BESKRIVELSE:

Koblingsendring på Eidsvoll***INFORMASJON OG EVENTUELT TILTAK:***

Se vedlagt utsnitt av oppdatert koblingsskjema som kommer til å bli utgitt 15.09.2014.

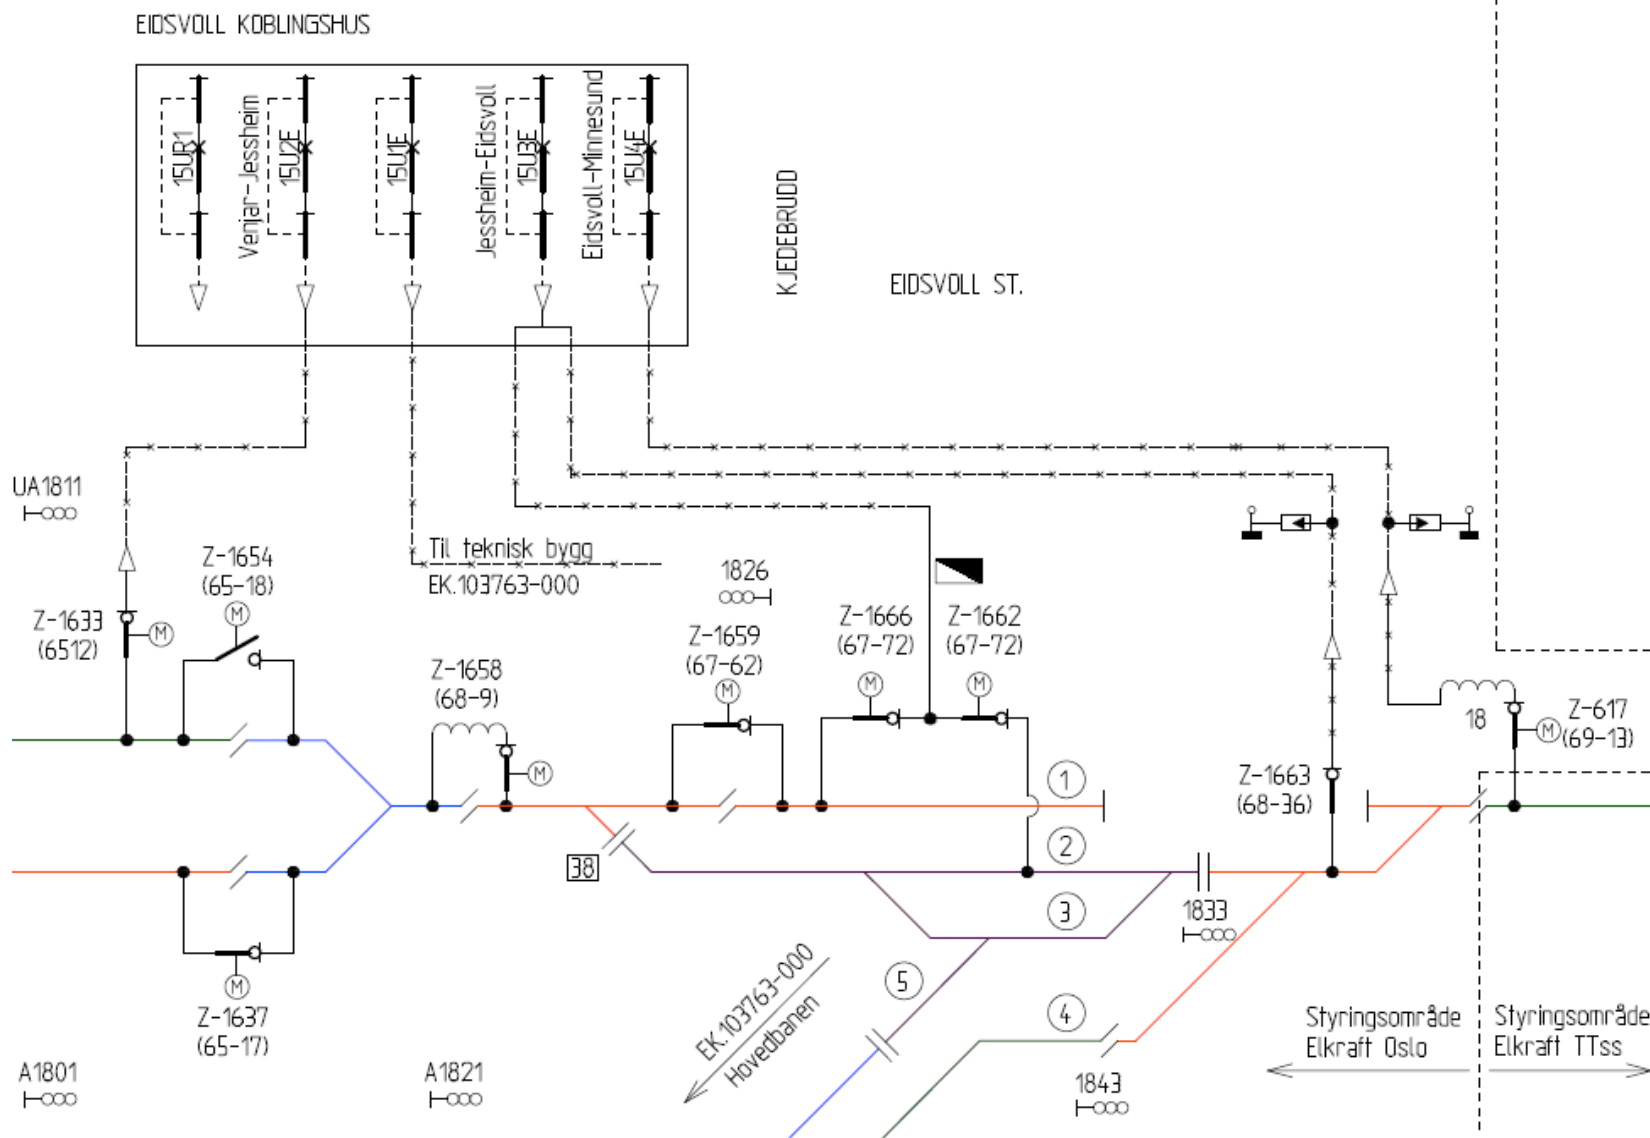
Det blir forandringer på koblingsbildet på nye Eidsvoll stasjon fra og med 14.09.2014 kl. 19:00.

En ny matekabel vil bli installert i fra koblingshuset (HK 22) i fra effektbryter 15U3E (Jessheim-Eidsvoll), til spor 2 på nye Eidsvoll stasjon.

Det vil også bli installert en ny lastskillebryter på denne nye kabelen med navn Z-1663 som i første omgang vil være håndstilt.

Overstropping av SI ved signal 1843 i spor 4 vil bli fjernet.
